## WYJAŚNIENIA TREŚCI SPECYFIKACJI ISTOTNYCH WARUNKÓW ZAMÓWIENIA

**Dotyczy:** postępowania o udzielenie zamówienia publicznego prowadzonego w trybie przetargu nieograniczonego, którego przedmiotem zamówienia jest wybór Generalnego Wykonawcy zadania pn. „Budowa budynku Małopolskiego Centrum Nauki Cogiteon o funkcji wystawienniczej, laboratoryjno-warsztatowej, biurowo-konferencyjnej, gastronomicznej z wbudowanym garażem podziemnym oraz z wewnętrznymi instalacjami: elektrycznymi z wbudowaną podziemną stacją transformatorową, teletechnicznymi, wodnokanalizacyjnymi, kanalizacji deszczowej, c.o. z wymiennikownią, wentylacji pożarowej, wentylacji mechanicznej i klimatyzacji, instalacji technologicznych wraz z uzbrojeniem terenu, w tym: przyłącze ciepłociągu, przyłącze wodociągowe, przyłącze kanalizacji sanitarnej i przyłącze kanalizacji deszczowej oraz instalacje zewnętrzne: kanalizacji sanitarnej, technologicznej ze zbiornikiem bezodpływowym, deszczowej ze zbiornikiem retencyjnym, wody zielonej, wodociągowej, wodociągowej przeciwpożarowej, przebudowy kanalizacji deszczowej odwodnienia pasa startowego, kanalizacji telekomunikacyjnej, elektroenergetycznej n/n 0,4kV, elektroenergetycznej S

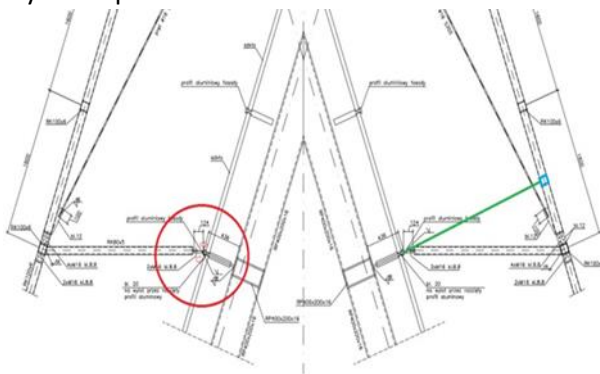
W nawiązaniu do Rys. 304-MCN-3-KO-ST-DE-FA-XX-001, zalecamy mocowanie wsporników przenoszących obciążenia od wiatru (RK80x5) równoległe do blachy przebijającej fasadę szklaną przechodzącej w otworze słupa – rys. zielona linia. Mocowanie wsporników pod kątem zwiększa ryzyko pęknięcia sąsiadujących szyb – rys. kolor czerwony. Czy dopuszczalna jest zmiana tektoniki/podziału zewnętrznej elewacji osłonowej z siatki cięto-ciągnionej aby słup podkonstrukcji (RK100x6) zlokalizowany był jak na rysunku (kolor niebieski), przy zachowaniu wymiaru paneli siatki 1.6x3m?

Zamawiający wyjaśnia, że zaprojektowana podkonstrukcja wynika z przyjętego podziału płyt fasadowych z siatki. Zamawiający nie dopuszcza zmiany podziału zewnętrznej elewacji osłonowej z siatki oraz zmiany podziału fasady szklanej.

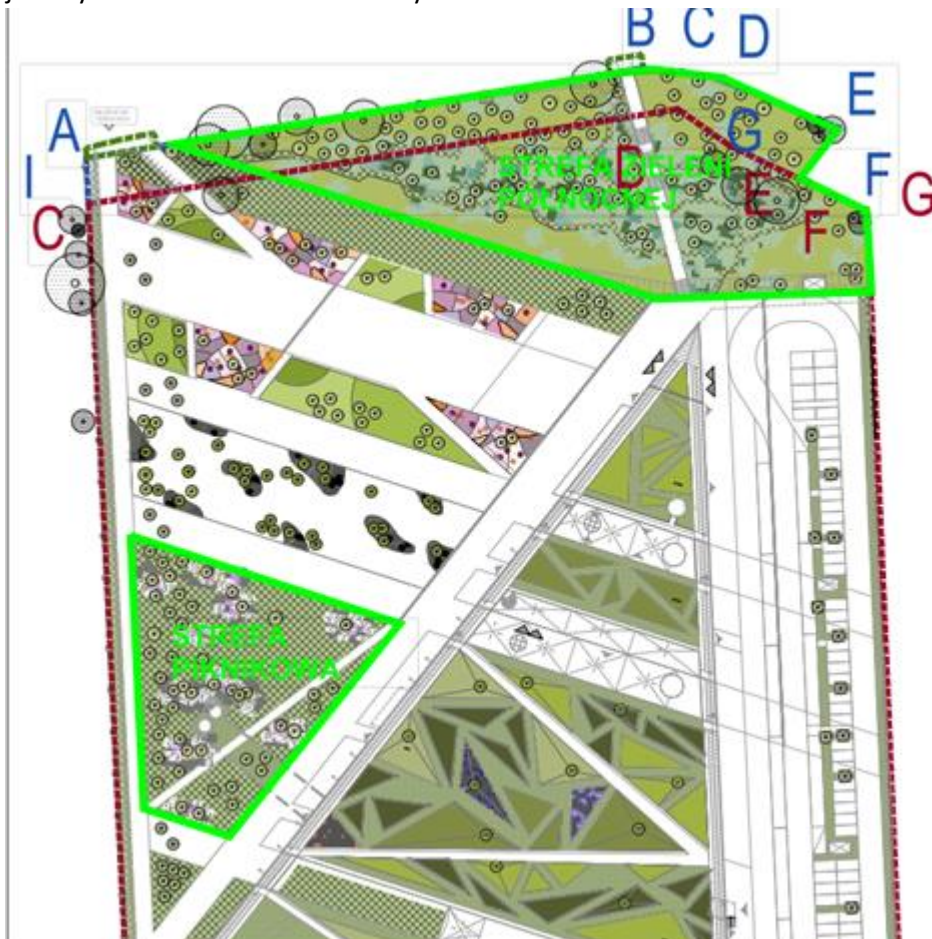
Proszę o informację, dla jakiego zakresu roślinności jest wymagane wykonanie mulczowania z kory?

Zamawiający informuje, że na poniższym rysunku zaznaczono obszary, na których wymagane jest wykonanie mulczowania z kory:

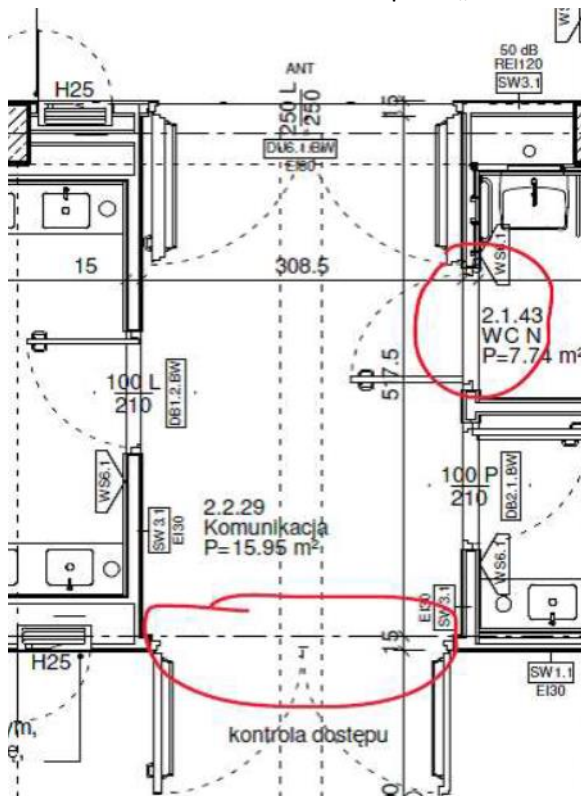
Dotyczy kondygnacji 02 (piwnica -1): proszę o uzupełnienie oznaczenia drzwi na rysunku „304-MCN-3-AR-XX-RZ-XX-02-002” w pom. „2.2.29 komunikacja” – poniżej fragment:

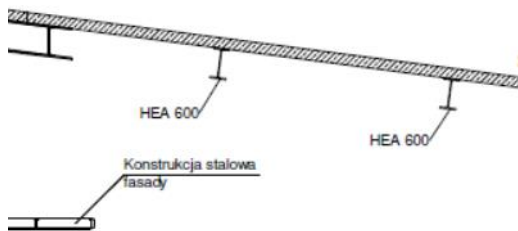
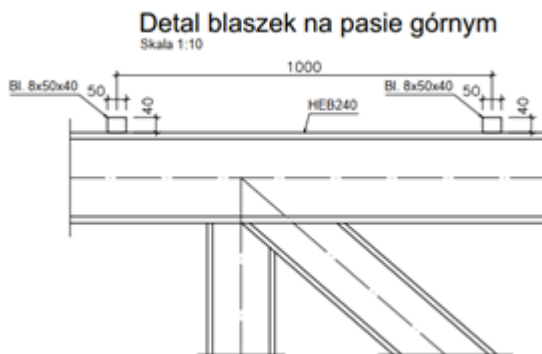
Prosimy o przekazanie detalu połączenia stropu żelbetowego z belkami stalowymi HEA 600 jak na poniższym rysunku

Zamawiający wyjaśnia, że stosowny detal znajduje się na rysunku 304-MCN-3-KO-ST-XX-XX-02-002. Poniżej zamieszczamy fragment rysunku:

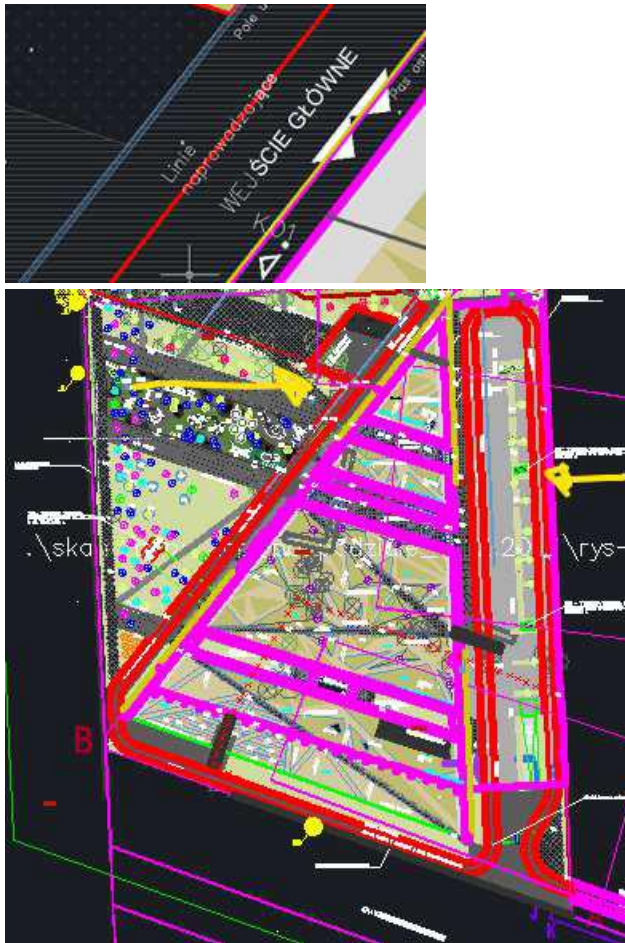
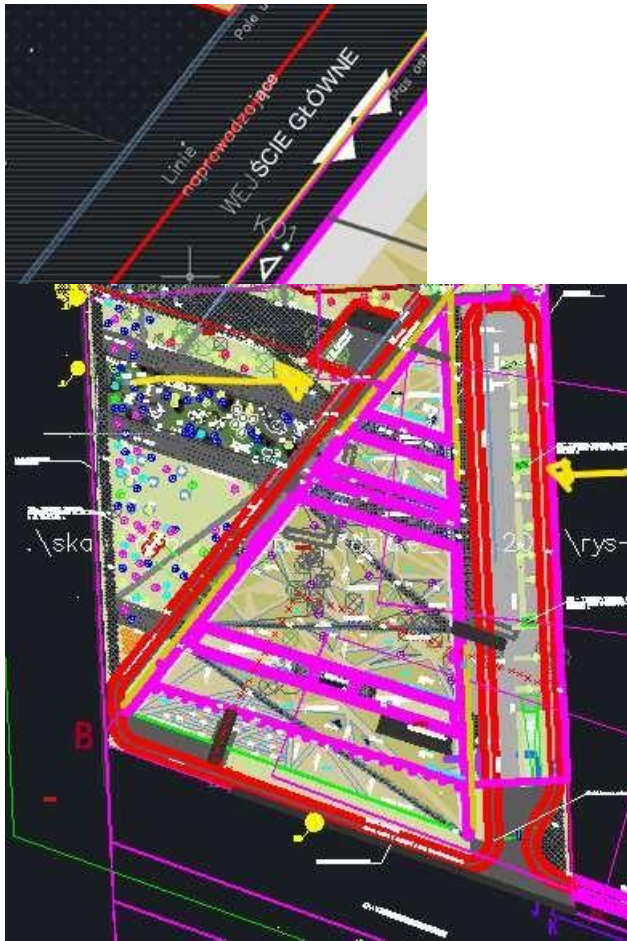
Proszę o informację dotyczącą zlokalizowania linii naprowadzających. Czy są one zaprojektowane tylko w miejscach gdzie są oznaczone według legendy czy również wzdłuż drogi pożarowej oznaczone grubą czerwoną linią?

Zamawiający publikuje zmienione pliki w formacie .pdf i .dwg dot. zagospodarowania terenu (304-MCN-3-ZT-AR-RZ-XX-01-001\_zmieniony\_2020-08-10.pdf, 304-MCN-3-ZT-AR-RZ-XX-02-001\_zmieniony\_2020-08-10.pdf, 304-MCN-3-ZT-AR-RZ-XX-01-001\_zmieniony\_2020-08-10.zip) pokazujące, w którym miejscu znajduje się system dotykowy dla osób niewidomych i niedowidzących. System jest zaprojektowany na ścieżce po zachodniej stronie terenu, na placu wejściowym aż do dziedzińca pomiędzy strefą konferencyjną a biurową.

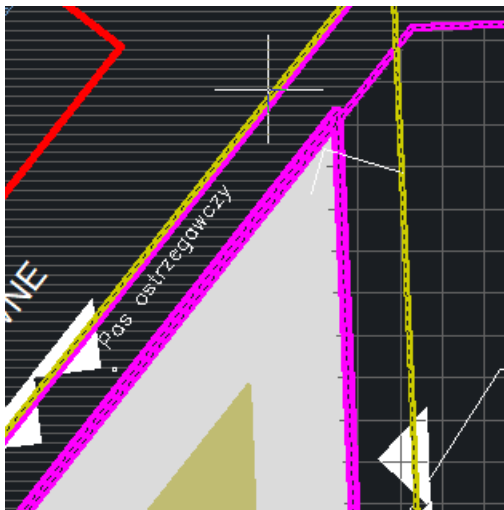
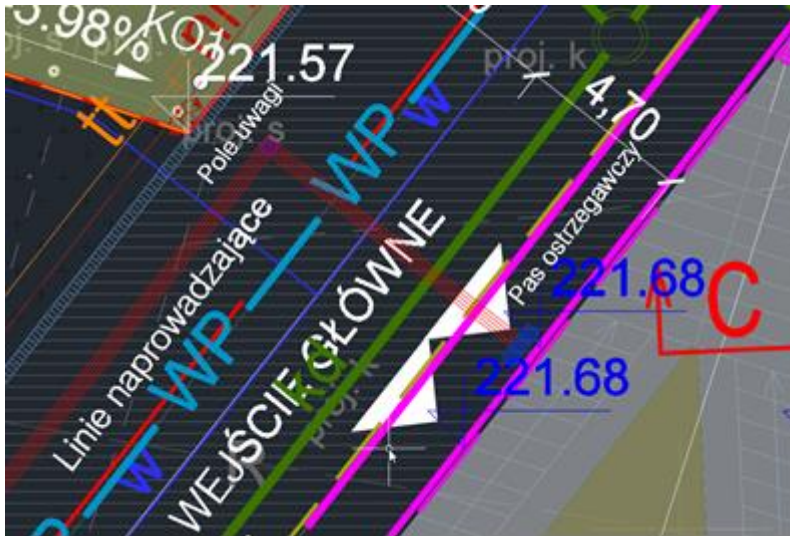
Prosimy o wskazanie gdzie znajduje się w poniższym miejscu pas ostrzegawczy

Zamawiający publikuje zmienione pliki w formacie .pdf i .dwg dot. zagospodarowania terenu (304-MCN-3-ZT-AR-RZ-XX-01-001\_zmieniony\_2020-08-10.pdf, 304-MCN-3-ZT-AR-RZ-XX-02-001\_zmieniony\_2020-08-10.pdf, 304-MCN-3-ZT-AR-RZ-XX-01-001\_zmieniony\_2020-08-10.zip) pokazujące, w którym miejscu znajduje się system dotykowy dla osób niewidomych i niedowidzących.

Poniżej fragment z pliku pokazujący w którym miejscu jest pas ostrzegawczy, linie naprowadzające oraz pole uwagi przy wejściu główny do budynku.

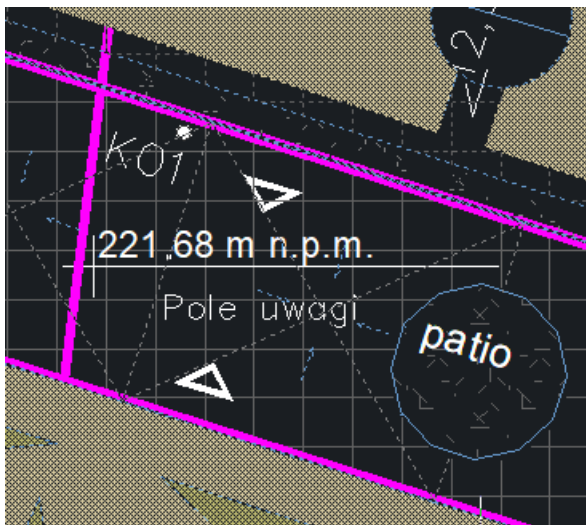
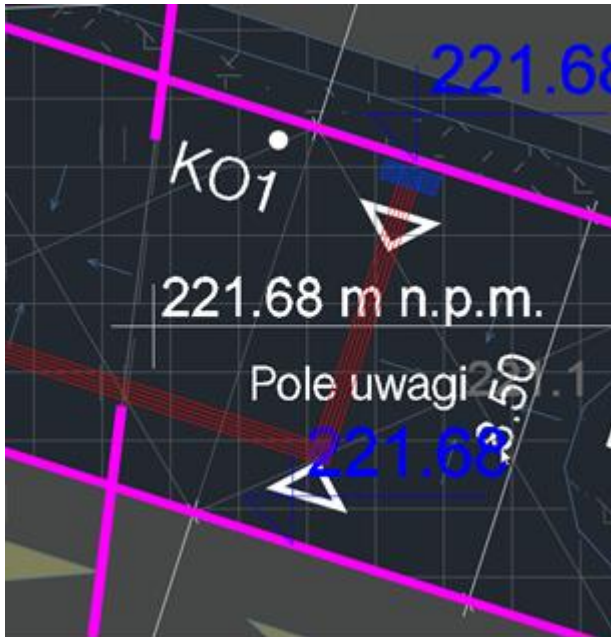
Proszę o potwierdzenie, że w miejscu wskazanym poniżej znajduje się jedno pole uwagi (0,4mx0,4m).

Zamawiający publikuje zmienione pliki w formacie .pdf i .dwg dot. zagospodarowania terenu (304-MCN-3-ZT-AR-RZ-XX-01-001\_zmieniony\_2020-08-10.pdf, 304-MCN-3-ZT-AR-RZ-XX-02-001\_zmieniony\_2020-08-10.pdf, 304-MCN-3-ZT-AR-RZ-XX-01-001\_zmieniony\_2020-08-10.zip) pokazujące, w którym miejscu znajduje się system dotykowy dla osób niewidomych i niedowidzących.

Potwierdzamy w oznaczonym poniżej miejscu znajduje się pojedyncze pole uwagi o wymiarach 40x40cm.

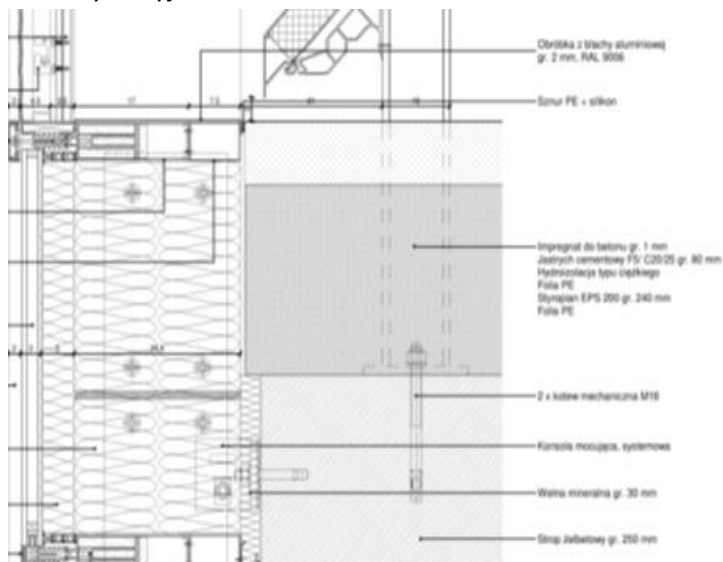
Prosimy o doprecyzowanie hydroizolacji typu ciężkiego występującej w pom. 3.3.09 przestrzeń techniczna? Czy ma to być hydroizolacja bitumiczna czy hydroizolacja EPDM? Prosimy o wyjaśnienie.

Należy przyjąć hydroizolację EPDM. Ponadto Zamawiający wyjaśnia, że w pom. 3.3.09 wystąpił błąd w opisie posadzek. Należy zastosować izolację termiczną niepalną w spadku, a drzwi 3.3.10-2 z przestrzeni technicznej do śmietnika wyposażyć w próg systemowy. Zamawiający załącza detal (plik: 304-MCN-3-AR-XX-DE-FA-23-001\_zmieniony\_2020-08-13.pdf) ze skorygowanymi warstwami posadzki.

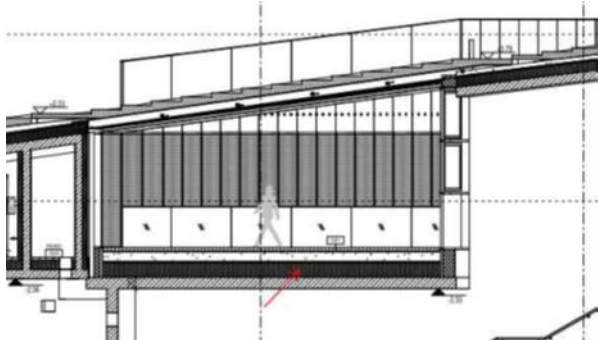
Prosimy o rozpisanie warstwy D21- dach na przejściu w osi C-D wg przekroju F-F:  
Warstwy D21 są inne niż w opisie architektonicznym.

płyty ze skalnej wełny twardej w spadku 0,5-1,0%,	min.0,130	0,037
folia PE 0,2 mm klejona w zakładzie	0,002	
płyta żelbetowa wg projektu konstrukcji	0,300	2,300
wykończenie sufitu wg punktu I.6 oraz oznaczeń na rzutach PW/AR

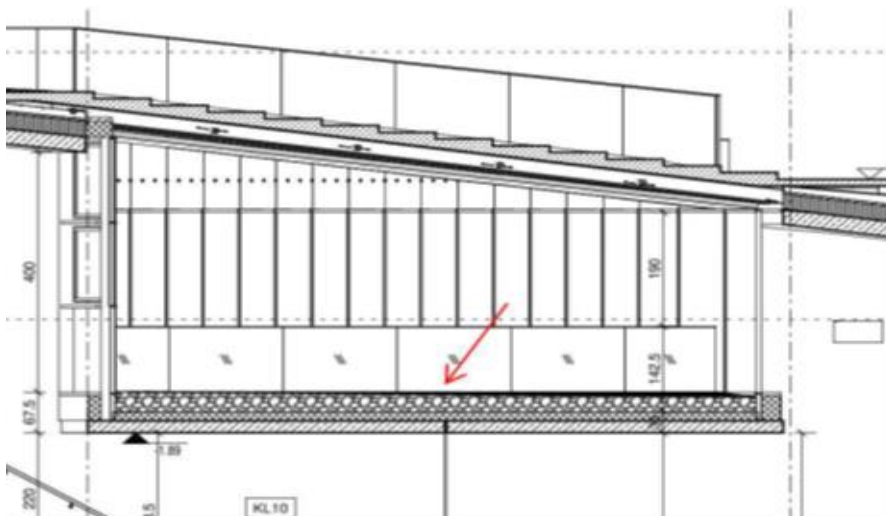
Prosimy o rozpisanie warstwy dachu na przejściu w osi C-D wg przekroju E-E:

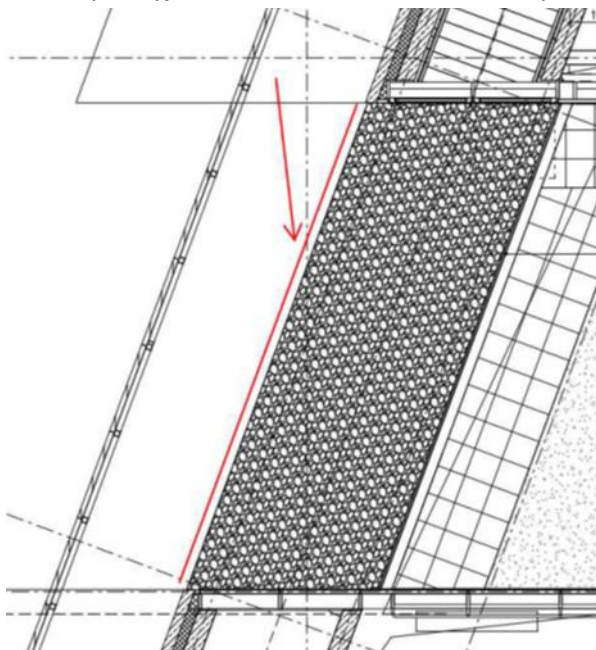
Prosimy o wyjaśnienie jak są ograniczone warstwy dachu na przejściach na poz. 03 wg poniższych rysunków:

Oba te dachy znajdują się w osiach C-D na poz. -1.49.

Prosimy o wyjaśnienie i dostarczenie detalu, przekroju przez te elementy.

### Słup SŻ022

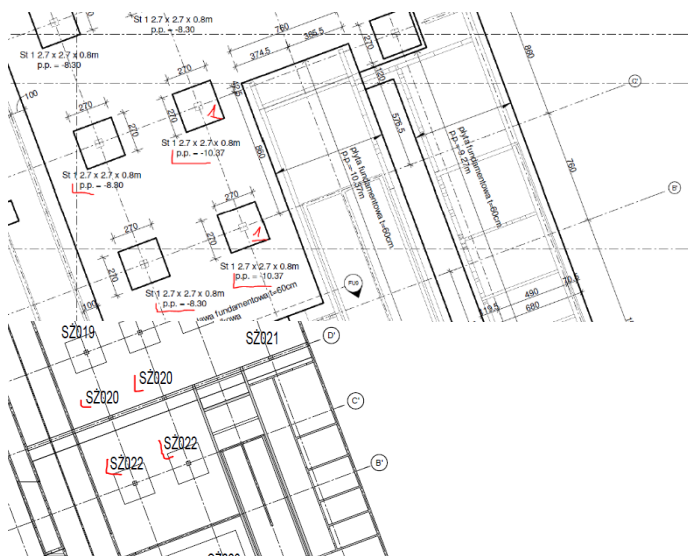
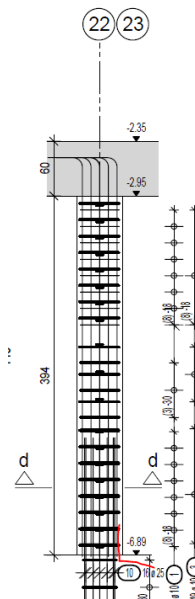
Prosimy o wyjaśnienie rozbieżności pomiędzy rzędnymi z rysunków zbrojonych słupów, a rzutów fundamentów, które rzędne są poprawne, prosimy o odpowiednią korektę dokumentacji. W miejscach oznaczonych nr 1 rzędna spodu słupa powinna wynosić -6,89 i korekty wymaga rysunek fundamentów czy -9,57 i korekty wymaga rysunek słupów?

Rysunki słupów zostały skorygowane. Zamawiający publikuje skorygowany rysunek: 304-MCN-3-KO-ZB-XX-SL-XX-003\_zmieniony\_2020.08.17.pdf

## Stup SZ021

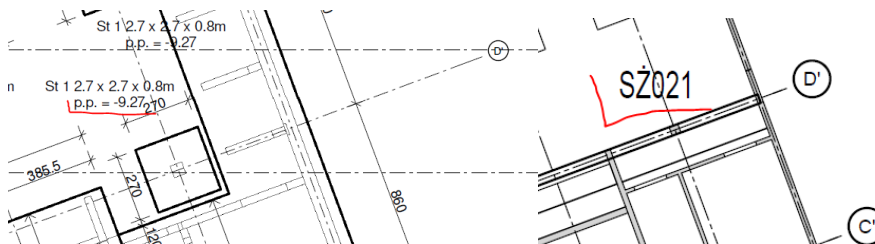
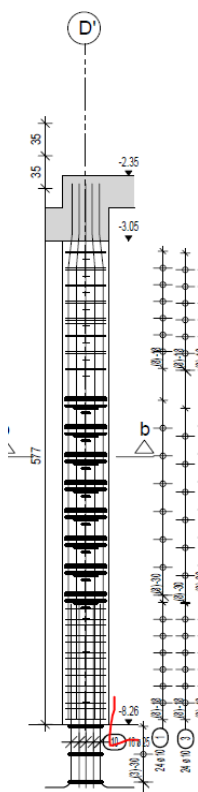
Prosimy o wyjaśnienie rozbieżności pomiędzy rzędnymi z rysunków zbrojonych słupów, a rzutów fundamentów, które rzędne są poprawne, prosimy o odpowiednią korektę dokumentacji. W miejscach oznaczonych rzędna spodu słupa powinna wynosić -8,26 i korekty wymaga rysunek fundamentów czy - 8,47 i korekty wymaga rysunek słupów?

Patrz odpowiedź na pytanie nr 118.
